Info Prodotto 1309

18 Febbraio 2013

AGP 8000

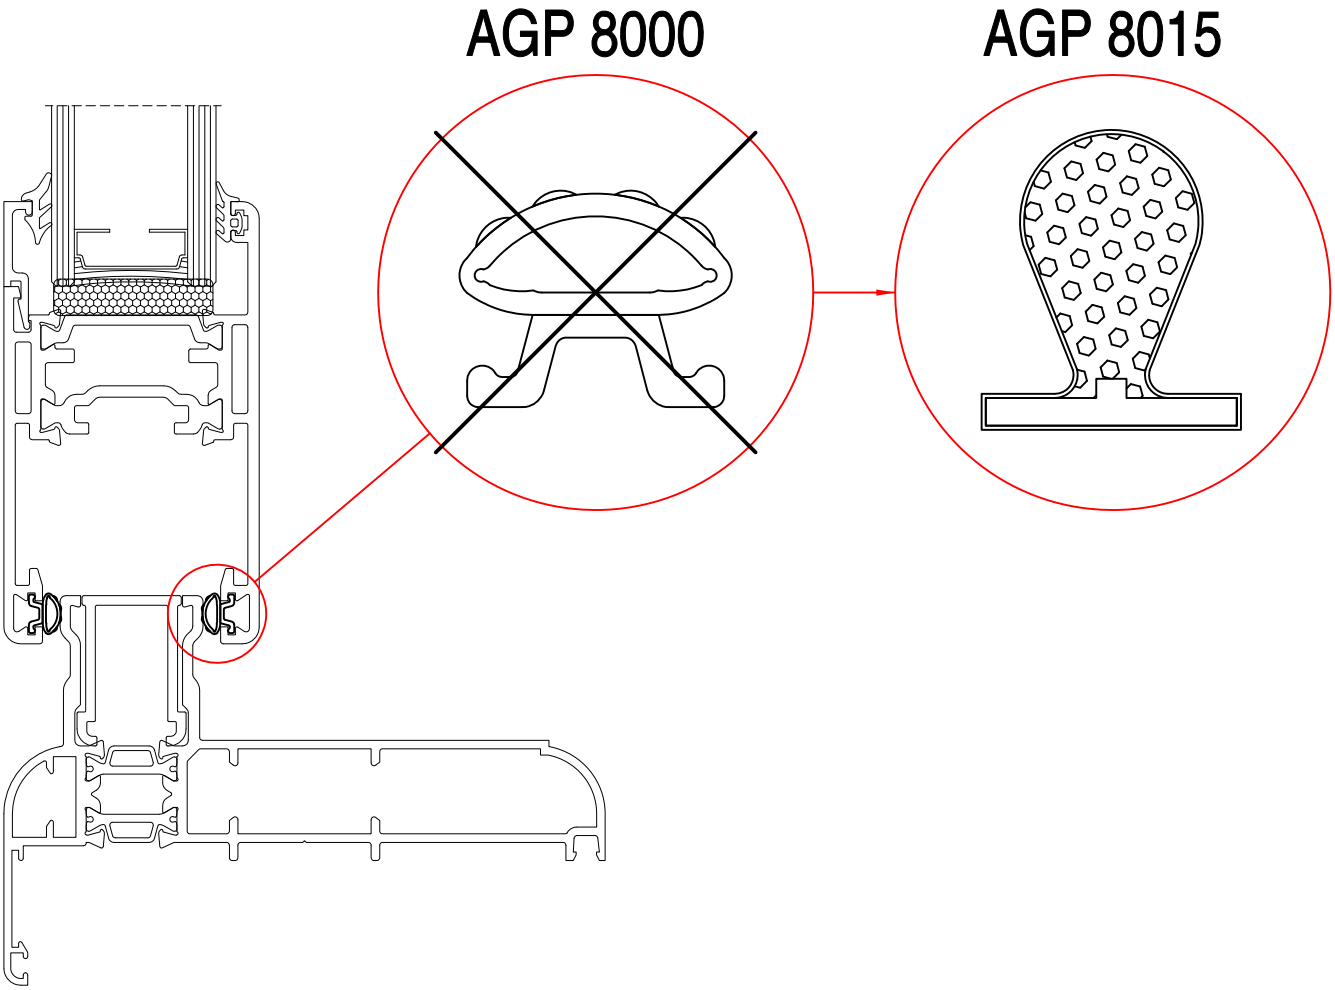
Note: Nella versione alzante scorrevole dei sistemi Slide 80, Slide 106, Slide Wood 160, a partire dai prossimi lavori, consigliamo di sostituire la guarnizione **AGP 8000** (guarnizione di battuta termoplastica) con la guarnizione **AGP 8015** (guarnizione di battuta in espanso rivestito).
Questa sostituzione è stata fatta per migliorare la scorrevolezza delle ante durante la movimentazione.
